con la presente si inviano le Osservazioni contro il Progetto di un impianto eolico codice procedura ID\_VIP/ID\_MATTIM: 1269 denominato

"Pitigliano" ubicato nei comuni di Pitigliano (GR) e Sorano (GR) costituito da 20 (venti) aerogeneratori di potenza nominale 7,0 MW per un totale

**ID: Codice procedura (ID\_VIP/ID\_MATTM): 12691**

**“Progetto di un impianto eolico denominato “Pitigliano” ubicato nei comuni di Pitigliano (GR) e Sorano (GR) costituito da 20 (venti) aerogeneratori di potenza nominale 7,0 MW per un totale di 140,0 MW con relative opere connesse ed infrastrutture indispensabili”**

**Immagine 1. Vincoli ex art. 136 del CBC dal PIT della Regione Toscana e zona approssimativa dove è progettato l'impianto industriale.**

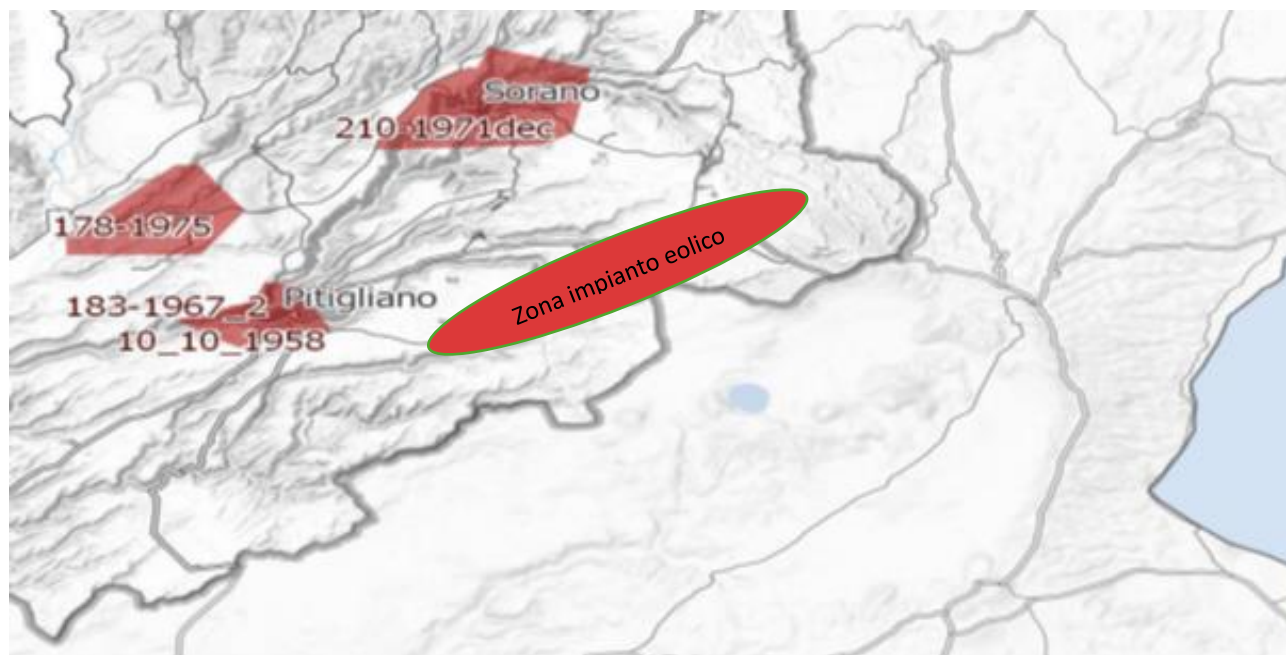
Al contrario si evidenzia che l'impianto eolico industriale citato non solo ricadrebbe con tutti e 20 gli aerogeneratori all'interno delle fasce di rispetto di 3 km di due vincoli paesaggistici di notevole interesse pubblico esistenti nella Regione Lazio e con una parte di essi nel vincolo paesaggistico del Centro abitato di Sorano ( GR) quindi in aree non idonee all'installazione di impianti di energia rinnovabile. Addirittura, alcuni aerogeneratori sarebbero ubicati a poche centinaia di metri dai perimetri dei due vincoli paesaggistici laziali ex art 136 del CBC.

*Inoltre, come sostiene la Proponente parte dell'impianto si verrebbe a trovare a 3,5 km dal centro abitato di Sorano. Infatti, tre degli aerogeneratori WTG 08, 09, 10 sono addirittura all'interno delle fasce di rispetto dei 3 km del suo vincolo paesaggistico di notevole interesse pubblico ex art 136 del CBC. Si evidenzia che così si crea*

un'ulteriore incompatibilità con la tutela del Paesaggio.

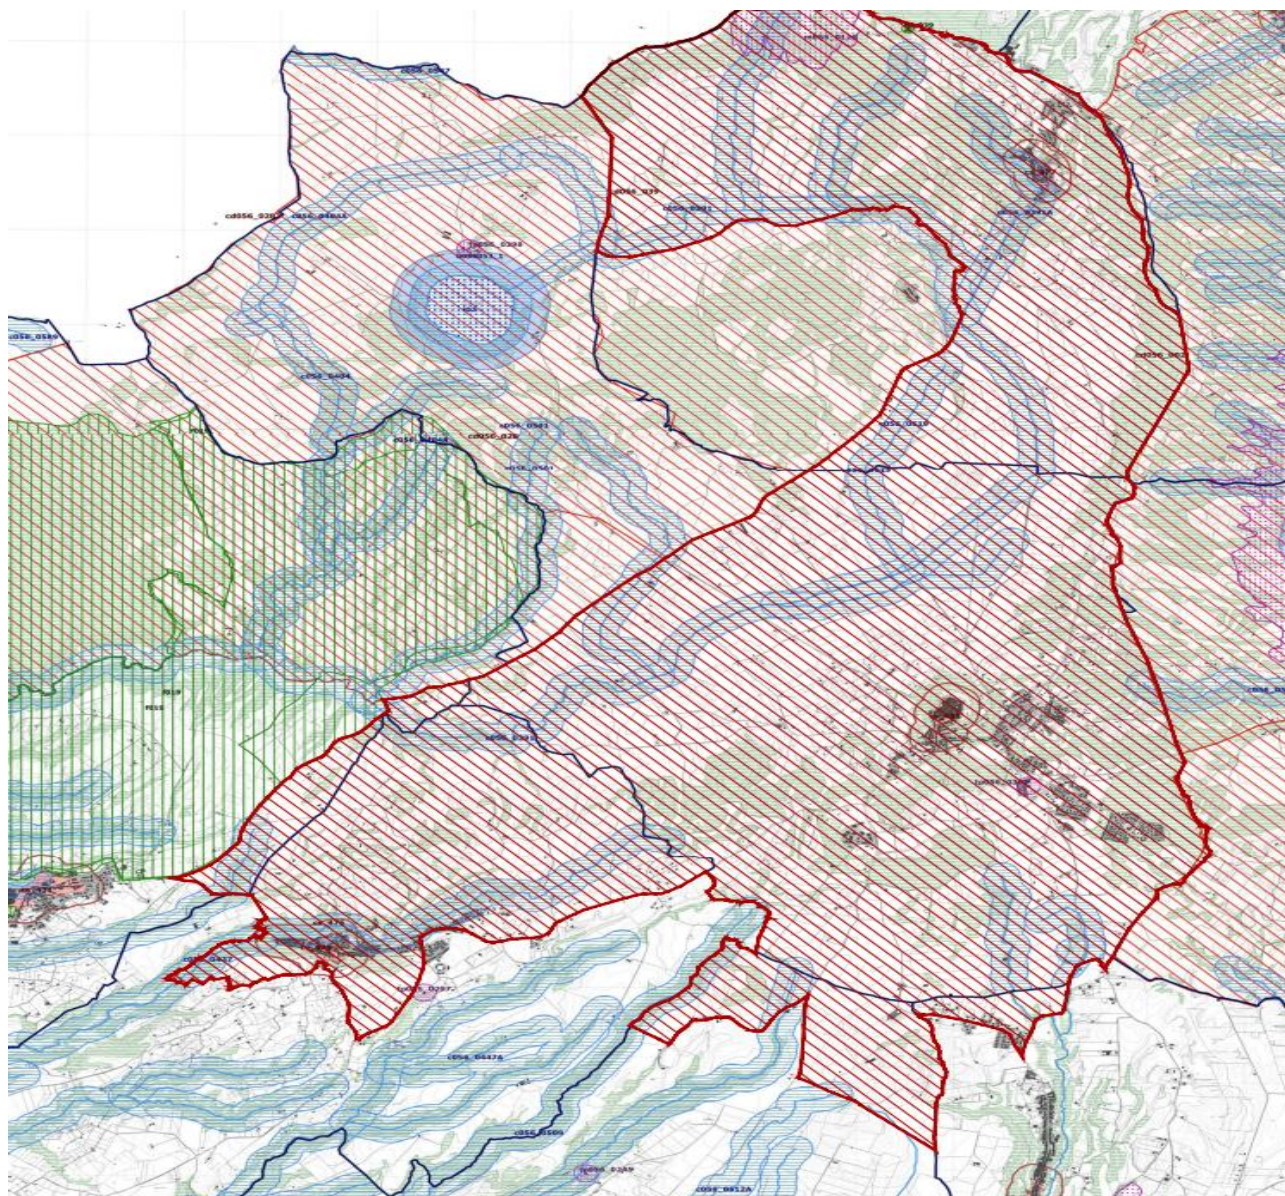
Come è illustrato nell'immagine si ribadisce che l'impianto industriale "Pitigliano" ricade completamente all'interno delle fasce di rispetto dei due vincoli di notevole

interesse pubblico e lambisce quelle di un terzo vincolo e quindi come affermato dal Consiglio di Stato nelle sentenze citate, l'impianto è insediato in area non idonea ai sensi dell'art. 20 comma 8 lettera c quater del D.Lgs. n. 199/2021 e ss.mm.ii al contrario di quanto sostiene la proponente.

Si ricorda inoltre che il Vincolo dell'Orlo della Caldera di Latera ha unito insieme i due vincoli enunciati e già esistenti della Conca del Lago di Bolsena (D.M. 24.10.1960 e D.M. 22.05.1985) e la Conca del lago di Mezzano e territorio circostante (DM 22.05.1976 "Conca del Lago di Mezzano e territorio circostante" e DM 22.05.1984 "Selva del Lamone") testimoniando, se ce ne fosse stato ancora bisogno, il notevole pregio paesaggistico di tutta l'area. Pregio paesaggistico arricchito dal valore naturalistico della confinante Riserva Naturale regionale "Selva del Lamone" con la sua Area Contigua e i vari siti Natura 2000 e le due aree di importanza internazionale per gli uccelli, IBA 099 Lago di Bolsena e la 012 Selva del Lamone. Inoltre, si segnala anche l'impatto sulle tradizioni agroalimentari con la zona DOC vino bianco di Pitigliano, del Pecorino Toscano DOP, dell'olio extravergine di oliva DOP Canino, la Lenticchia di Onano, il vino "Aleatico" e il fagiolo del Purgatorio di Gradoli e altri pregiati prodotti tipici locali del Biodistretto del Lago di Bolsena che comprende anche i Comuni laziali interessati dall'impianto industriale.

**Immagine 3. Cumulo di una parte di impianti eolici, fotovoltaici e geotermici industriali in progettazione ed esistenti intorno all’eolico industriale “Pitigliano”.**

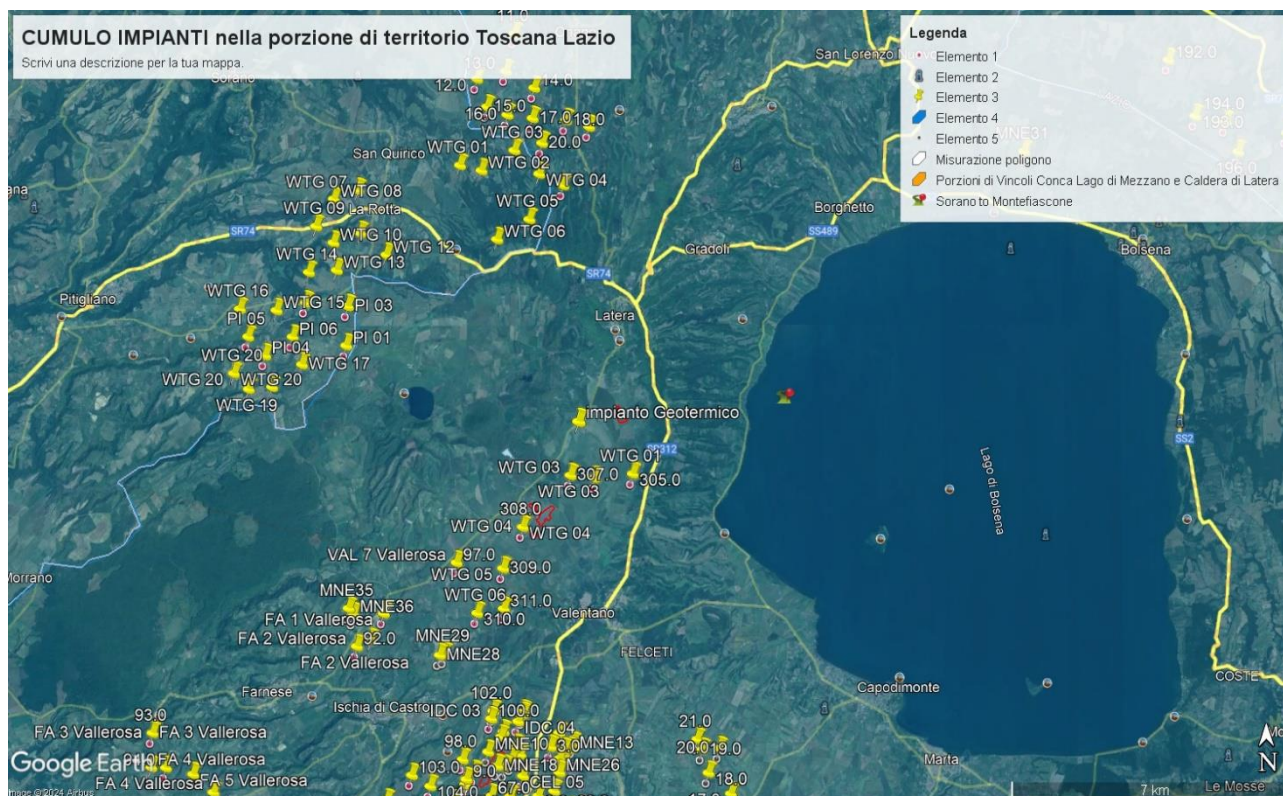
Tornando alle Linee guida nazionali, l’allegato IV dedica il paragrafo 3 agli impatti visivi e quelli sui Beni Culturali, Paesaggistici, Naturalistici e Culturali, dove viene detto che la valutazione dell’impatto visivo dovrà essere effettuata tenendo conto “**degli elementi caratterizzanti e qualificanti il paesaggio, effettuata alle diverse scale di studio (vasta, intermedia e di dettaglio...**”. Le analisi debbono non solo definire l’area di visibilità dell’impianto eolico industriale, **ma anche il modo in cui l’impianto viene percepito all’interno del bacino visivo**. Le analisi visive debbono inoltre tener in opportuna considerazione **gli effetti cumulativi derivanti dalla compresenza di più impianti**”. Nella Relazione Paesaggistica e nello Studio di Impatto Ambientale prodotte dalla proponente come già evidenziato è stato ignorato il vincolo paesaggistico di notevole interesse pubblico ex articolo 136 del Codice dei

Beni Culturali “*Ambito paesaggistico, geologico e geomorfologico dell’orlo della caldera di Latera ...*” Non vengono nemmeno citati gli impianti eolici in progetto al MASE, il “Rempillo” (6 aerogeneratori) e un altro in verifica amministrativa di 14 aerogeneratori e 72, 6 MW. Ad oggi nei territori di Pitigliano, Sorano e in quello limitrofo potenzialmente potrebbero essere insediati 40 aerogeneratori alti 200 metri e larghi 170. Ma la proponente non cita neanche altri impianti che creerebbero il cumulo e quindi maggiore impatto. Infatti, sul territorio della “Città del Tufo” (Sorano e Pitigliano) impatterebbero anche l’impianto eolico “Montarzo” di Onano con 13 aerogeneratori con le dimensioni ricordate, l’altro eolico industriale nel territorio di Valentano con sette aerogeneratori (stesse dimensioni), gli impianti di Farnese con un minieolico di 3 Torri alte 60 metri già installate in località Poggio del Crognolo e l’impianto eolico industriale “Vallerosa” (7 aerogeneratori alti 200 metri e larghi 158 metri) in procedura VIA presso la Regione Lazio. Inoltre, altri impianti del minieolico già presenti a Valentano, Cellere e Piansano e due progetti eolici industriali con le stesse dimensioni (200 m x 170 m) nel Comune di Ischia di Castro. La valutazione del cumulo non prende neanche in considerazione gli impianti industriali di fotovoltaico e agrivoltaico in progetto a Farnese, Valentano, Ischia di Castro, Cellere. L’impianto geotermico in procedura Via al MASE, progettato nella Caldera di Latera. Quindi è stata effettuata una valutazione del potenziale impatto cumulativo non veritiera a dispetto di quanto affermato dalla proponente che sostiene di aver preso in considerazione uno spazio di 10 km intorno al suo impianto per gli impatti che si creerebbero.

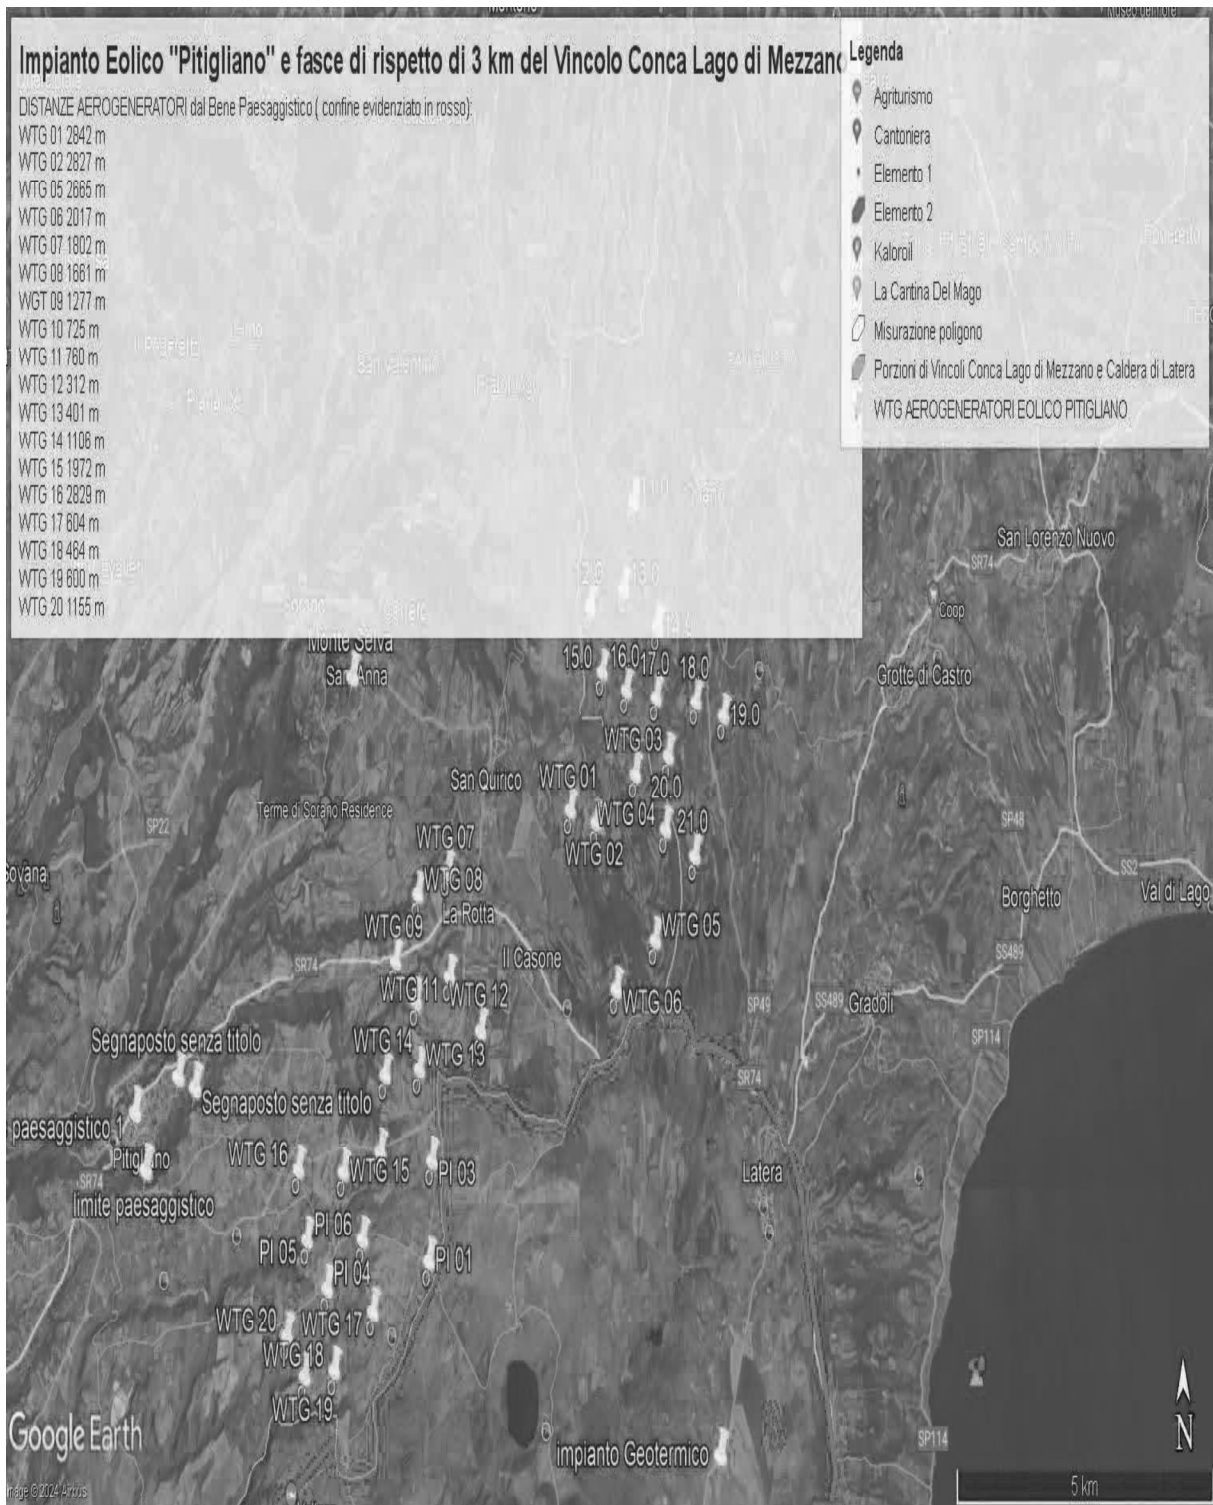
ma nelle sue immediate vicinanze ( a soli 100 metri i primi due aerogeneratori) oltre ad impattare sul territorio e sulle economie di cinque Comuni del Lazio (Farnese, Onano, Latera, Valentano, Grotte di Castro e Gradoli ) si trova nelle fasce di rispetto dei Beni di notevole interesse pubblico come si è evidenziate nelle Osservazioni precedenti e crea degli impatti negativi anche sui beni naturalistici come verrà dettagliato nell'Osservazione relativa alla Vinca. Inoltre, andrebbe a sommarsi al già enorme cumulo di impianti eolici e fotovoltaici e geotermici che creano una elevata criticità ambientale nella provincia di Viterbo e interferiscono anche con il territorio toscano come si può vedere dalle varie immagini dell'Allegato n. 1.

**IMMAGINE n. 3 Impianto eolico industriale “Pitigliano” e distanze aerogeneratori dai Vincolo “Orlo della Caldera di Latera.**

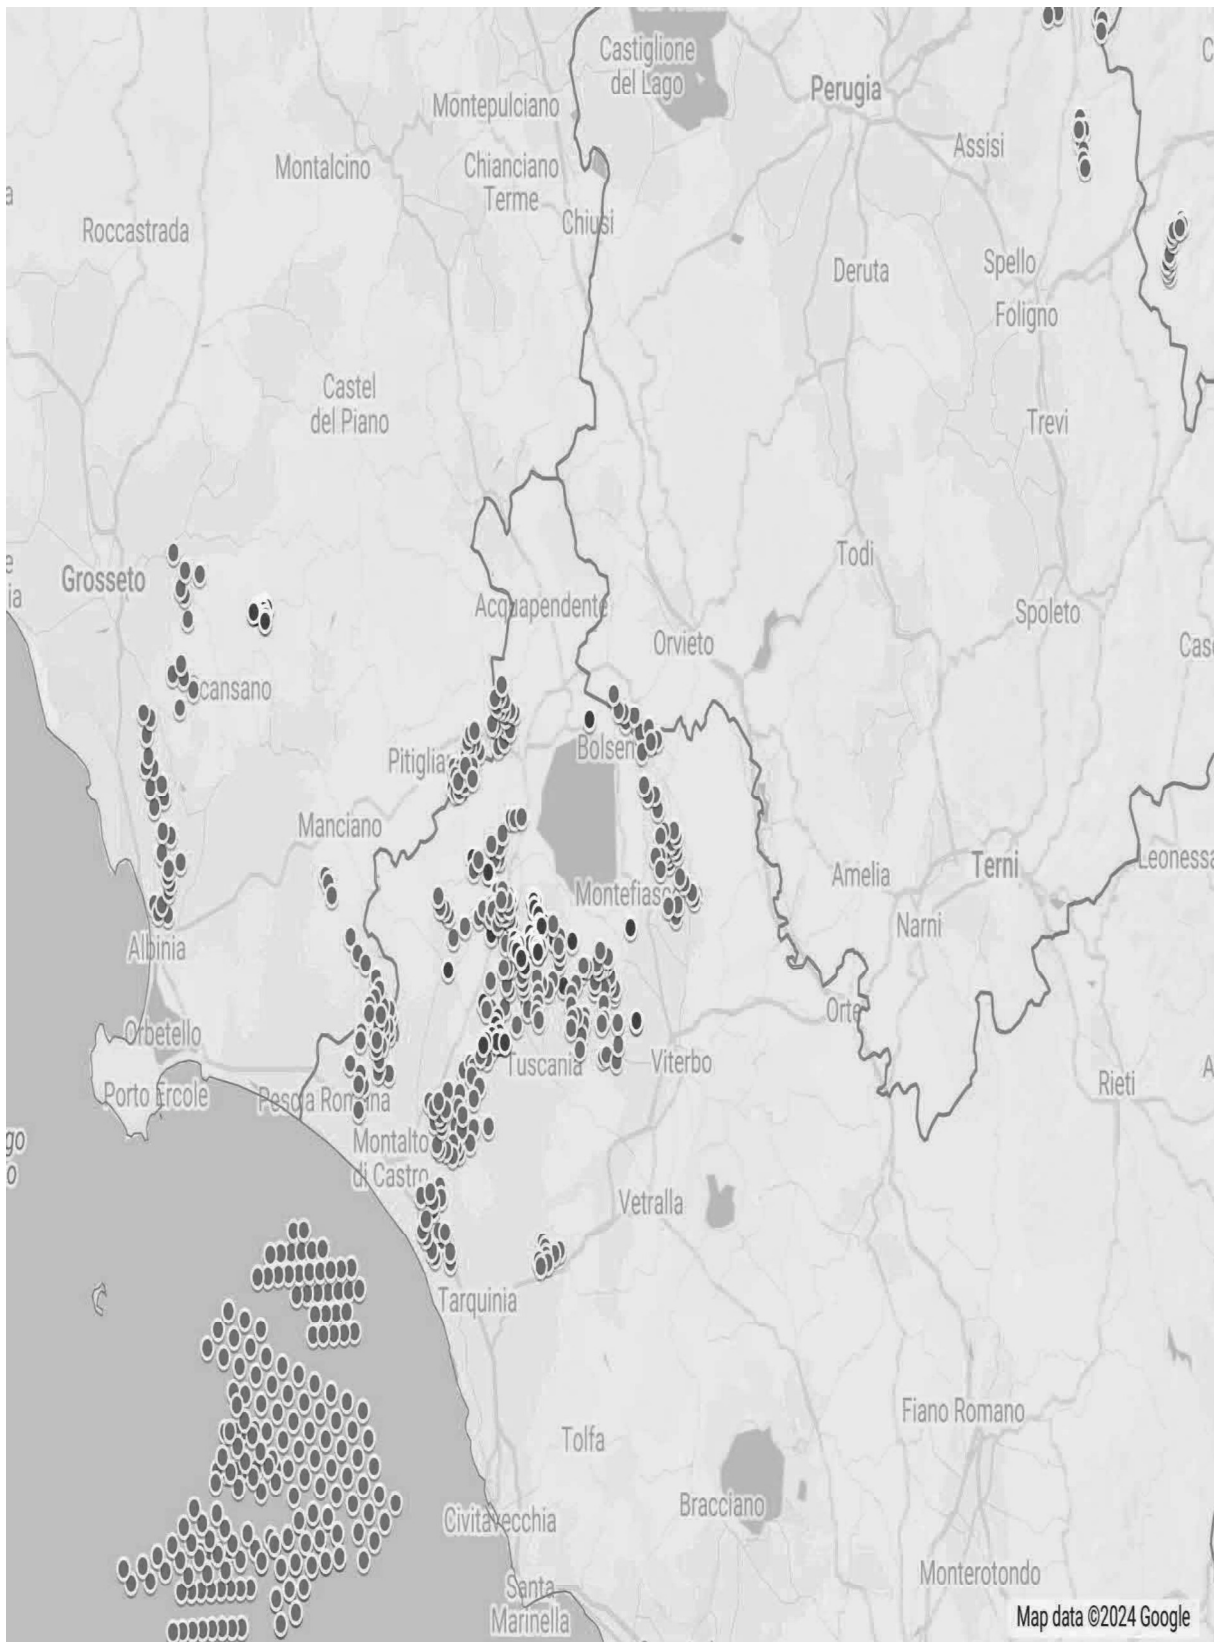
Concludendo, si evidenzia ancora che la proponente non effettuando la procedura prevista dalla Parte III delle Linee Guida nazionali ha ignorato un vincolo paesaggistico di notevole interesse pubblico istituito con un provvedimento del Segretariato regionale del Ministero della Cultura per il Lazio che ha emanato il Decreto di dichiarazione di notevole interesse pubblico n. 22 del 15.02.2024 ai sensi e per gli effetti dell'art. 136, co. 1, lett. c) e d) del decreto legislativo 22 gennaio 2004, n. 42, "Ambito paesaggistico, geologico e geomorfologico dell'orlo della caldera di

Latera e delle sue pendici interessate dai centri eruttivi periferici" nei comuni di CELLERE, FARNESE, ISCHIA DI CASTRO, LATERA, PIANSANO.

**IMMAGINE n. 7** Mappa della intervisibilità degli impianti eolici elaborata dall'Associazione nazionale Amici della Terra. La mappa non è aggiornata comunque rende molo bene dell'enorme impatto visivo creato dal cumulo degli impianti.

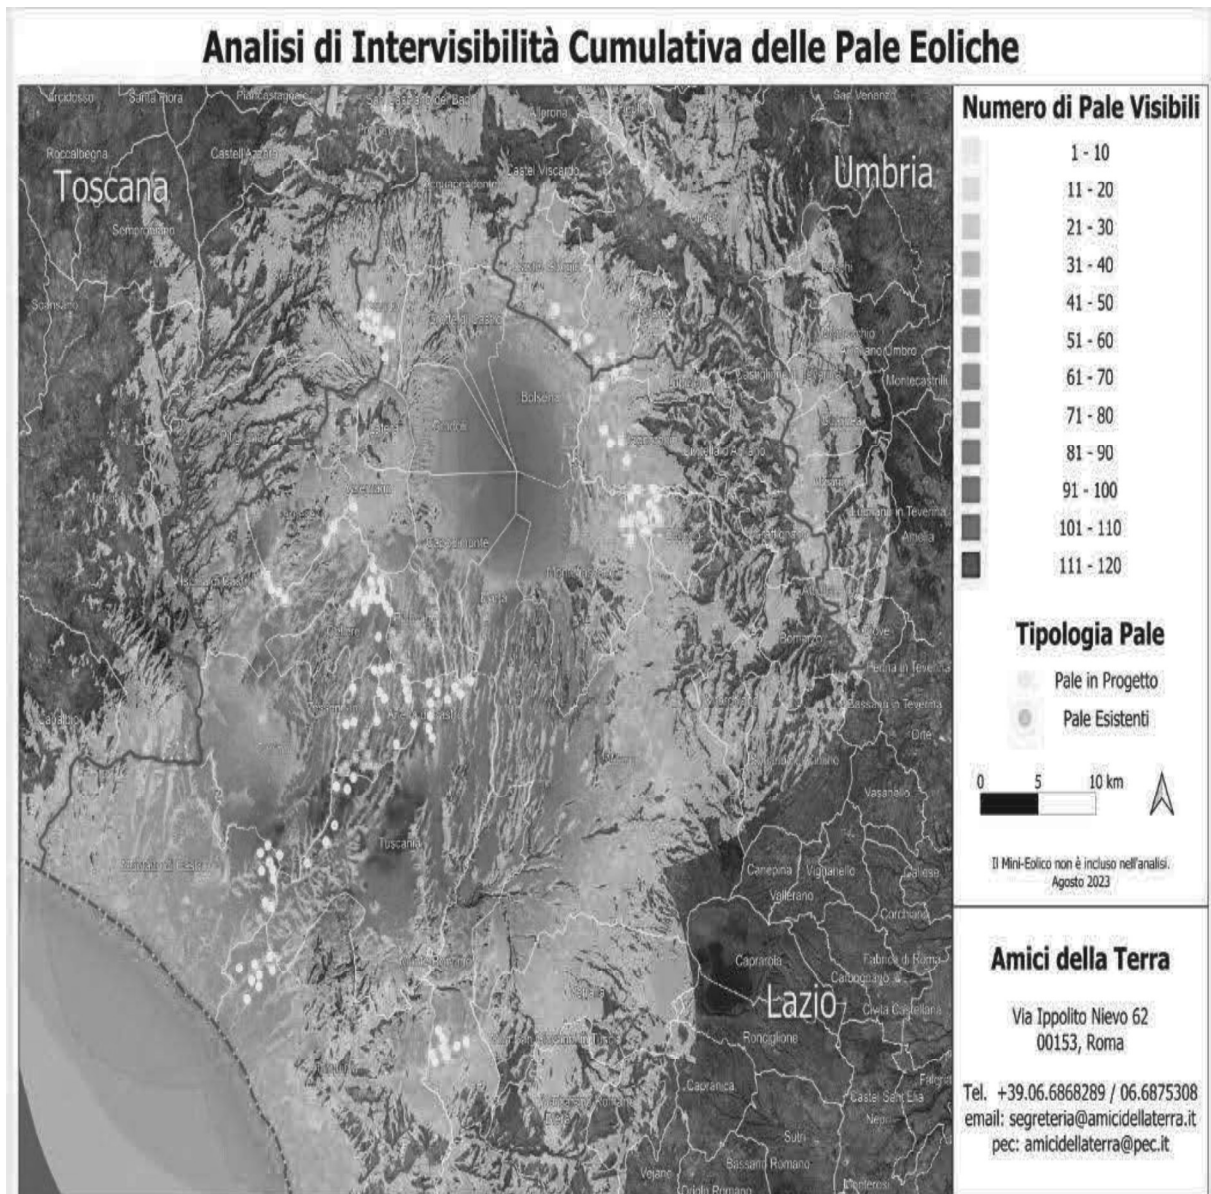
Riguardo al cumulo degli impianti FER, le mappe prodotte dalla proponente riguardano, come già evidenziato, soltanto una parte molto piccola degli impianti FER dell'area intermedia e vasta e in particolare di quelli eolici che contribuiscono a creare un notevole cumulo e la saturazione del territorio tosco laziale. Riguardo al cumulo dei soli impianti eolici si riporta la mappa dell'intervisibilità degli impianti eolici elaborata dall'Associazione nazionale “Amici della Terra”.

Se agli impianti eolici rappresentati qui sopra che non comprendono sia l'impianto eolico Pitigliano e le altre 14 pale del progetto eolico in verifica amministrativa sempre nel territorio di Pitigliano si aggiungono i migliaia di ettari (7000 fin'ora) di territorio occupato dagli impianti fotovoltaici e agrivoltaici e dalle altre tipologie appare chiaro il numero spropositato degli impianti FER nella bassa toscana e nella Tuscia.
